**Rapport de l’OCPM - Recommandations et suivi**  
**Modification du règlement 09-004**

Analyse et traitement des recommandations:

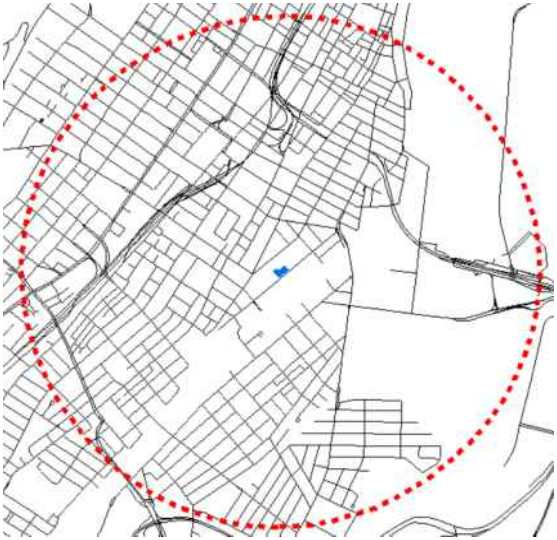
<p>des rues dans un rayon minimal de 1,6 km autour de l'école, de façon à minimiser les risques pour tous.</p>		<p><b>Réponse du CSSDM :</b>  Concernant l'apaisement de la circulation dans un rayon de 1,6 km autour de l'école, il est important de préciser que la politique de transport scolaire définit une zone de desserte de 1 600 m porte-à-porte dans laquelle le service d'autobus n'est habituellement pas offert à l'élève de la 3e année à la 6e année. Pour le préscolaire jusqu'à la 2e année, la distance pour le service est de 1 000 m de la porte de la résidence à la porte de l'école. Les limites du secteur scolaire ou du territoire-école de la nouvelle école ne sont toujours pas définies, mais le canal de Lachine et l'emprise de l'autoroute Ville-Marie en limitent certainement la portée. D'un point de vue scolaire, l'enjeu n'est pas l'apaisement de l'ensemble des rues, mais bien d'assurer que sous cette distance les familles soient assez confortables en transport actif plutôt qu'en voiture. Des interventions spécifiques sur certaines rues et intersections seront à prioriser lorsque le territoire-école sera défini.</p> <p>Carte illustrant l'emplacement de l'école et le rayon de 1,6 km</p>
